Lorient Agglomération
Commune de Ploemeur

Modification du zonage d'assainissement des eaux usées

CONCLUSIONS DE LA COMMISSION D'ENQUETE

Dossier n° E18000249 / 35

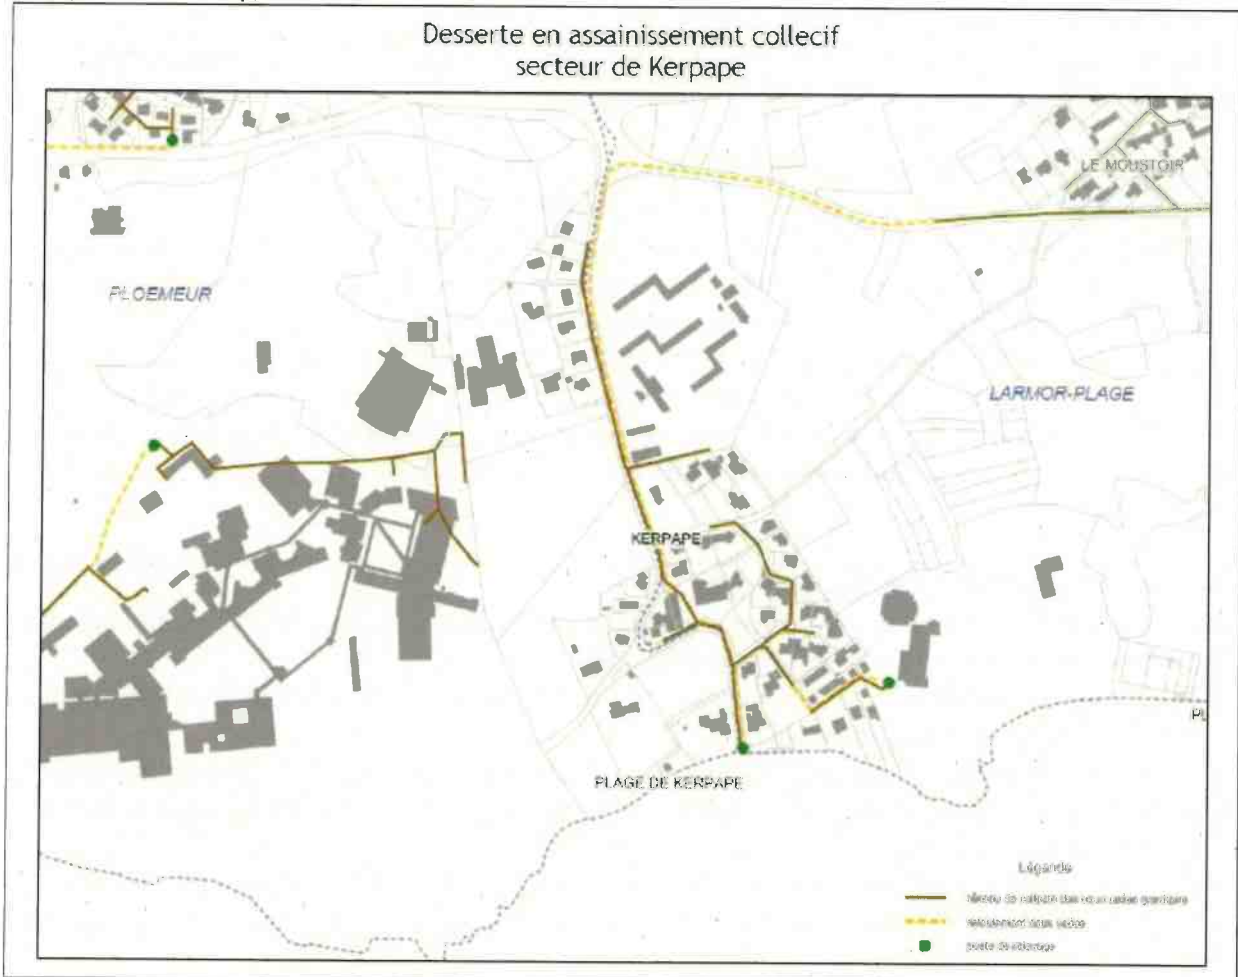
- **R1 : demande d'exclusion de la zone d'assainissement collectif pour l'extension envisagée sur Kerpape** (collectif d'habitants de Kerpape) ;
- **R2 : constats et demandes concernant l'extension du hameau de Kerpape** (par les mêmes représentants du collectif d'habitants de Kerpape) ;

Ces observations portent sur l'ajout d'une zone UMK au niveau du hameau de Kerpape, le classement des autres secteurs du hameau en zonage UCK et UMco, et le classement de l'ensemble en zonage d'assainissement collectif.

En premier lieu, il faut rappeler que le hameau est desservi en assainissement collectif par un réseau de collecte des eaux usées présent sur la commune de Larmor-Plage.

Un poste de relevage (localisé près de la plage de Kerpape) redirige ces eaux usées vers le réseau de collecte de Larmor-Plage au niveau du Moustoir et de Kerguelen.

La figure suivante présente cette desserte.

Pour le secteur de Kerpape, le zonage d'assainissement existant, et validé en 2013, n'a pas été modifié : les habitations déjà desservies par le réseau sont classées en zonage **d'assainissement** collectif, et le terrain UMK, dont le réseau collectif est présent en périphérie, a été maintenu dans le zonage collectif.

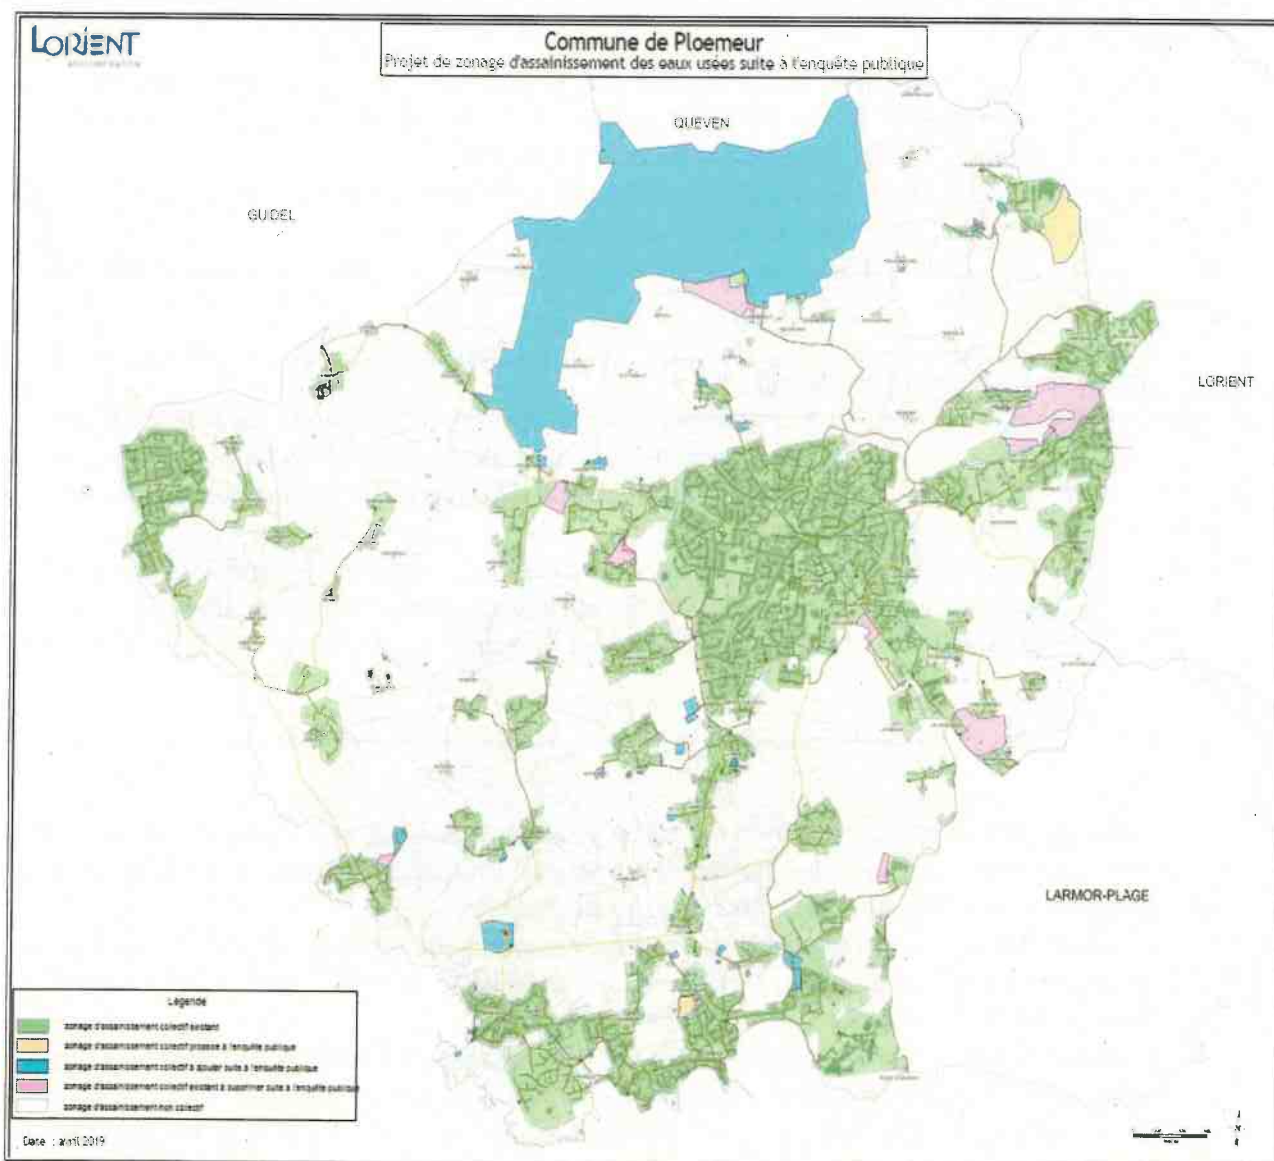
- Alors que la légende de la carte du projet de zonage d'assainissement soumise à l'enquête prévoit bien le repérage d'un « zonage d'assainissement collectif à supprimer », la notice de présentation ne détaille pas de zone concernée à ce titre.
La lecture de la carte ne semble pas non plus en mettre en évidence (sous toute réserve car les codes couleur utilisés pour le zonage existant – vert - et celui à supprimer – bleu - ne sont pas très différenciés).
Pourtant le projet de révision du PLU affiche la volonté de limiter l'urbanisation aux agglomérations strictement définies et au village de Courégant, et ne prévoit la densification que d'un nombre très limité de secteurs, très en deçà de ce qui existe dans le PLU adopté en 2013. Cette réduction importante des zones constructibles devrait logiquement se traduire par des ajustements de périmètres dans le zonage d'assainissement collectif.

Confirmez vous l'absence de repérage de « zonage à supprimer » malgré la légende de la carte et, si oui, comment l'expliquer au regard du projet de PLU ?

Aucune zone n'avait été supprimée du zonage. Le réseau d'assainissement des eaux usées dessert quasiment tous les hameaux et villages de la commune de Ploemeur. Certains secteurs classés en zonage collectif ne sont d'ailleurs pas ou plus constructibles.

La commission d'enquête retient de la réponse de Lorient Agglomération que la carte présentée à l'enquête publique n'était pas réellement actualisée et que des retraits de zonage auraient dû y être mis en évidence comme prévu dans sa légende.

Dans la carte actualisée ci-dessus, datée d'avril 2019, l'importance et le nombre des zones en bleu et en rose, indiquées comme devant être rajoutées ou supprimées après l'enquête publique saute aux yeux, principalement au regard des quelques secteurs repérés en jaune clair qui étaient présentés à l'enquête publique comme les seules zones concernées par la modification du zonage. La notice de présentation jointe au dossier n'a donc détaillé que ces 10 secteurs initialement ajoutés au zonage collectif pour environ 17 hectares (voir la liste et les surfaces au rapport).

A l'évidence, les modifications à apporter (retrait d'une dizaine de secteurs pour environ 50 hectares ; ajout de l'ordre d'une trentaine de zones pour au moins le double de la surface initialement prévue, et ce sans compter le cas de la zone de Lann-Bihoué qui représente à elle seule plus de 300 hectares) sont sans commune mesure avec le document qui a pu être présenté à l'enquête. Ces modifications n'ont pas été explicitées dans la notice de présentation et n'ont donc pas été portées à la connaissance du public alors même qu'elles concernent l'ensemble du territoire communal. Elles ne sont pas non plus détaillées dans le mémoire en réponse en dehors de la carte d'actualisation et des quelques explications ci-dessus.
